RIVALIFICAZIONE DELLA VILLA ANTICA, DELLA PALAZZINA SVIZZERA E DELLE AREE ESTERNE AD ESSE CONNESSE DEL COMPENDIO DENOMINATO "VILLA MELANO"

PERIZIA DI VARIANTE

Arete esterne
Ripristino estradosso murature esistenti

V20

SEZIONE A-A - STATO ATTUALE - Scala 1:25

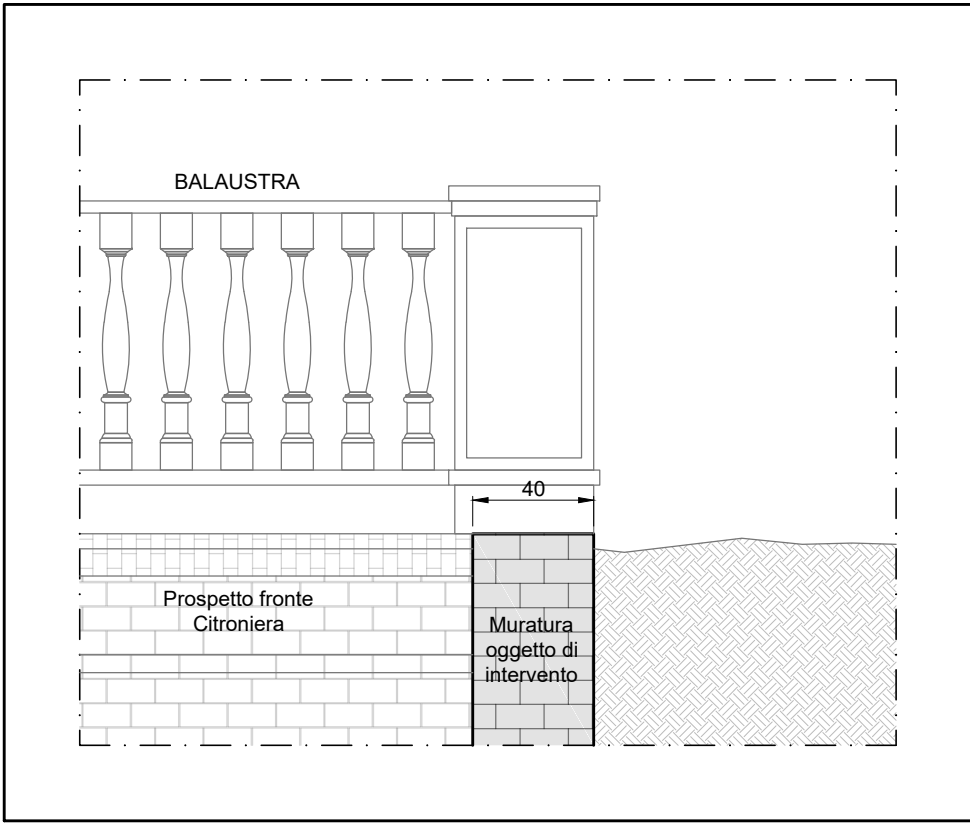
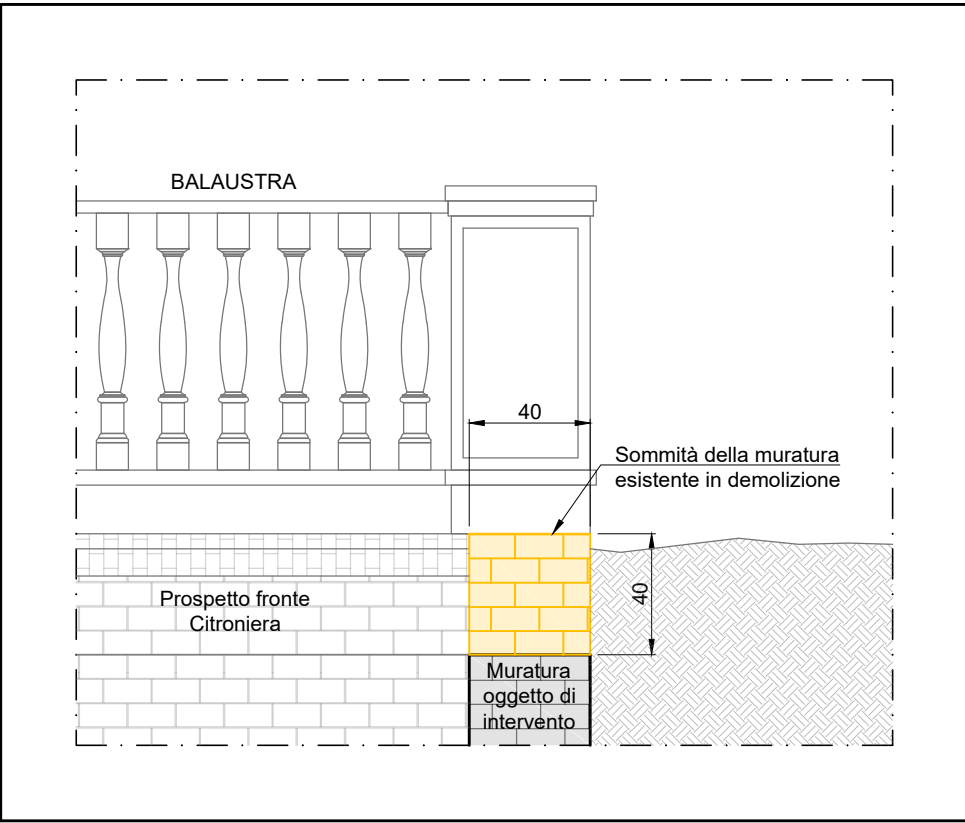
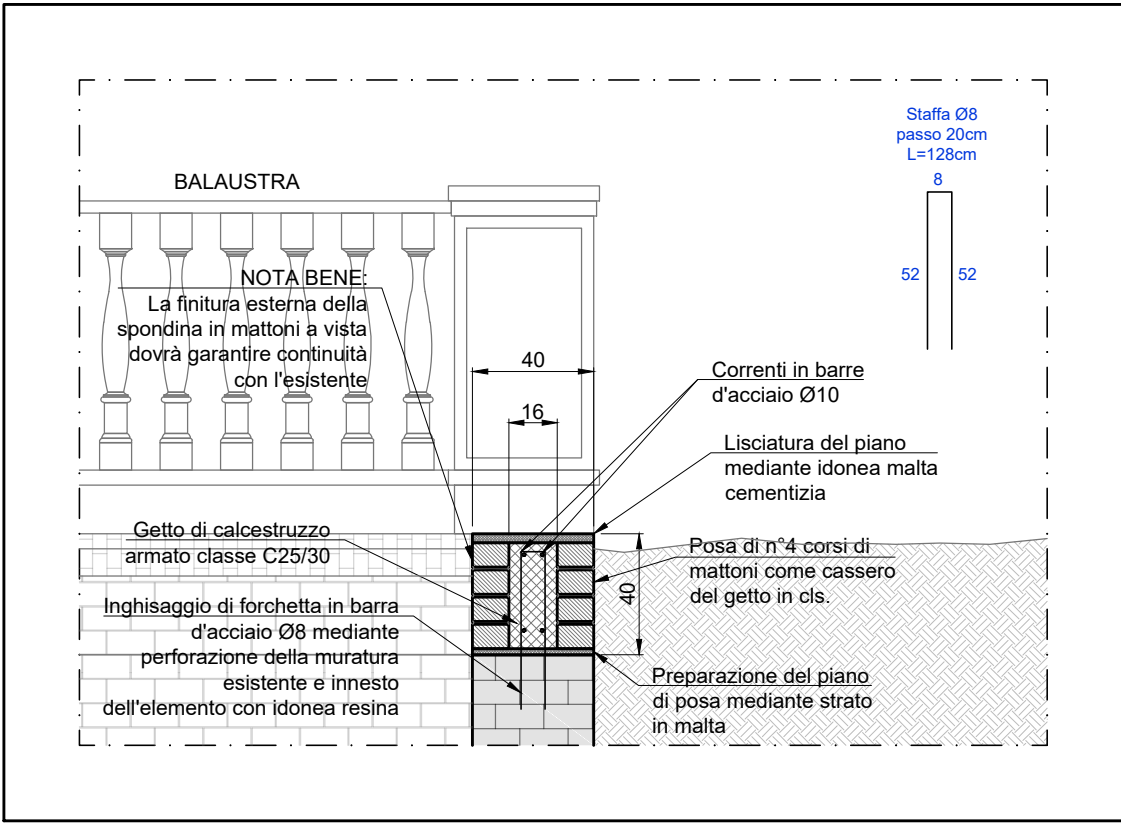
SEZIONE A-A - DEMOLIZIONI - Scala 1:25

SEZIONE A-A - STATO DI PROGETTO - Scala 1:25

SEZIONE B-B - STATO ATTUALE - Scala 1:25

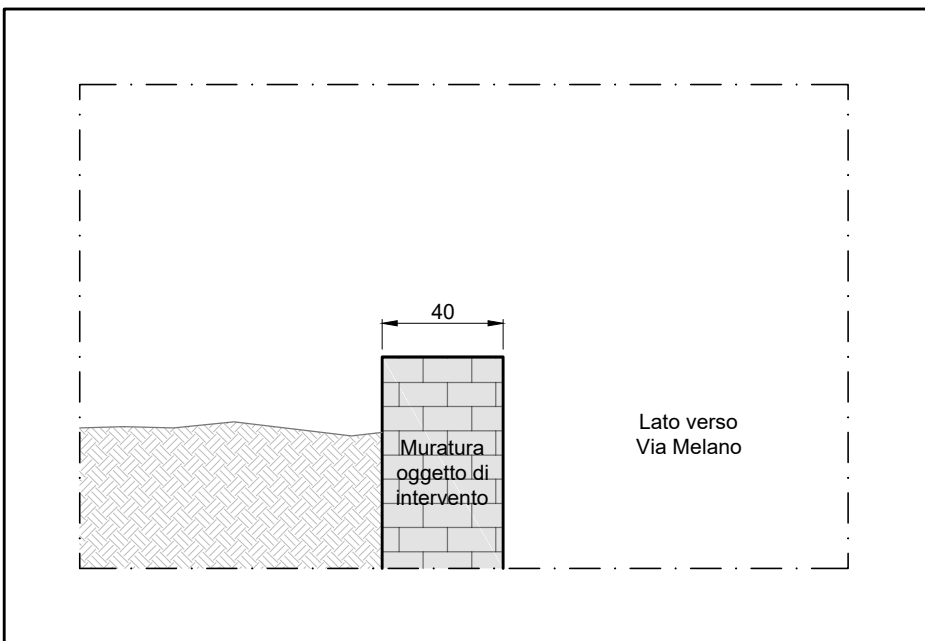
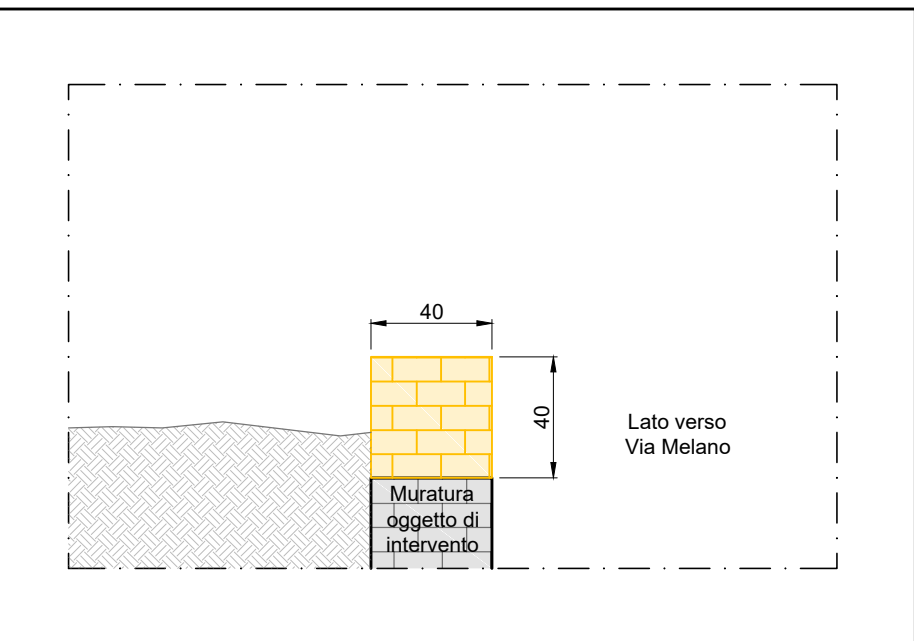
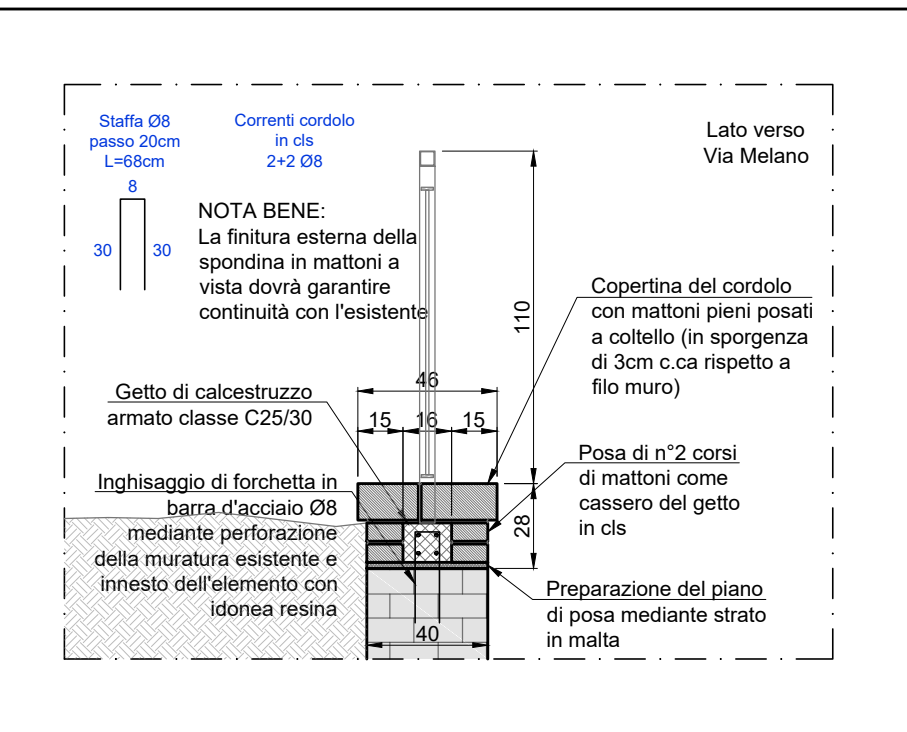
SEZIONE B-B - DEMOLIZIONI - Scala 1:25

SEZIONE B-B - STATO DI PROGETTO
Scala 1:25
